Европейская экономическая комиссия

**Всемирный форум для согласования правил
в области транспортных средств**Рабочая группа по вопросам торможения
и ходовой части**Восемьдесят четвертая сессия**

Правила № 13 и 13-Н: уточнения**Предложение по поправкам к Правилам № 13
(торможение транспортных средств большой
грузоподъемности)****Представлено экспертами от Германии и Франции***

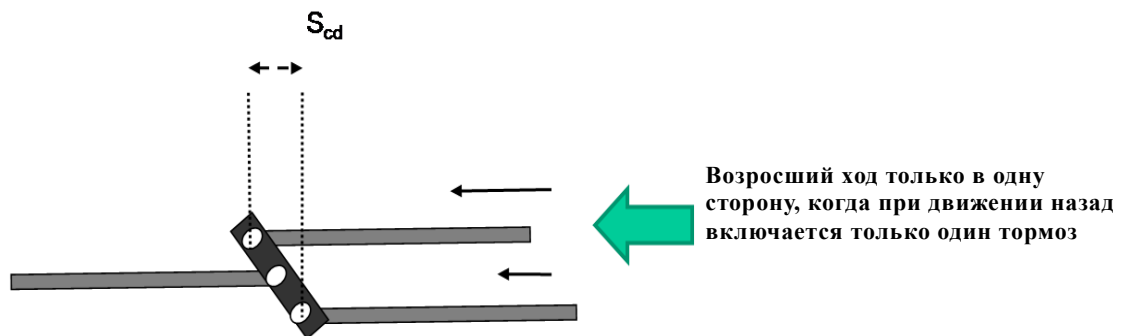
Пункт 8.1.2 изменить следующим образом:

«8.1.2 Должны предоставляться детали рисунка, чтобы продемонстрировать, что сочленение компенсатора достаточно для обеспечения приложения равного напряжения к каждому из задних тросов. Компенсатор должен иметь достаточную ширину, чтобы облегчить дифференциальный ход слева направо. Зажимы хомута также должны быть достаточно глубокими по сравнению с их шириной, с тем чтобы убедиться в том, что они не будут препятствовать сочленению, когда компенсатор находится под углом.

Дифференциальный ход компенсатора (s_{cd}) получают по формуле:

$$s_{cd} \geq 1,2 \cdot (S_{ef} - S_{e'})$$

$$S_{cd} \geq 1,2 \cdot S_r$$

где:

$S_{e'} = S'/i_H$ (ход компенсатора при движении вперед) и $S_{e'} = 2 \cdot S_B/i_g$

$S_{ef} = S_f/i_H$ (ход компенсатора при движении назад)».

«Рис. 5А

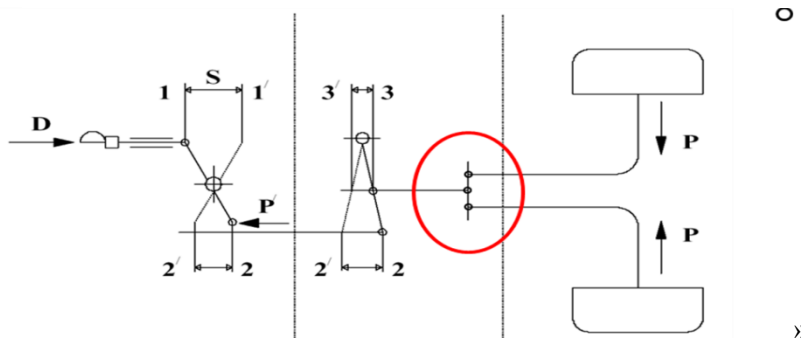
Приложение 12, добавление 1, рис. 5А изменить следующим образом:

Конфигурация компенсатора обеспечивает равное напряжение в обоих задних тросах

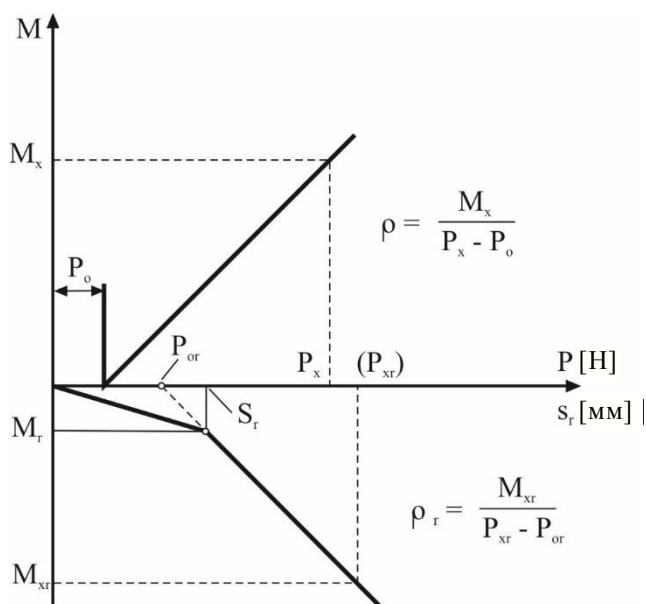
Пункты 6.1.1–6.1.3 исключить.

Включить новые пункты 6.1.1 и 6.1.2 следующего содержания:

- «**6.1.1** Максимально возможный дифференциальный ход компенсатора
 $s_{cd} =$ мм
- 6.1.2** Отношение $1,2 * s_R =$ мм
(не должно превышать s_{cd})»

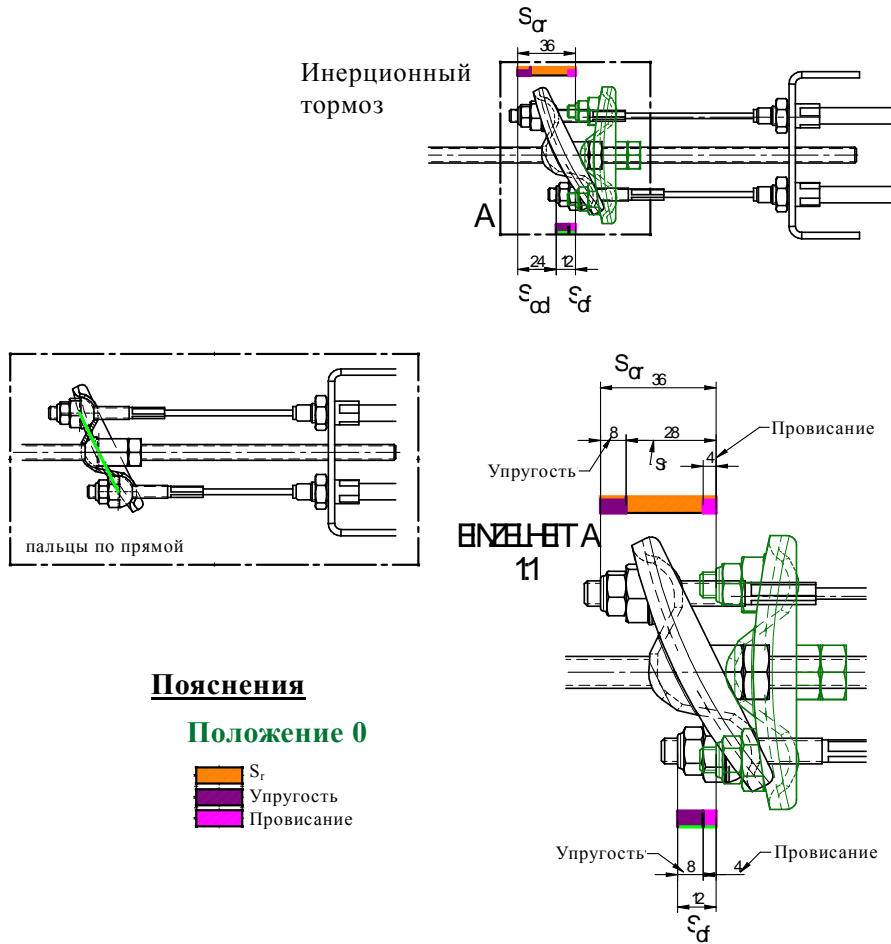
15. В случае применения стояночного тормоза ($0,18g \times G$) усилия срабатывания еще больше различаются. На приведенном ниже рисунке показан практический пример работы компенсатора.

17. На приведенном выше рисунке предлагается использовать равное напряжение обоих тросов и соответственно одинаковый ход с учетом упругости; таким образом, $s_{cd} \geq 1,2 (s_r - \text{провисание})$. Для определения провисания требуются дополнительные усилия с учетом погрешностей при измерениях, которые, как предполагается, не являются весьма значительными. Поэтому ее предлагается не учитывать и рассматривать в качестве дополнительного средства обеспечения безопасности на уровне, например, $s_{cd} \geq 1,2 \times s_r$.
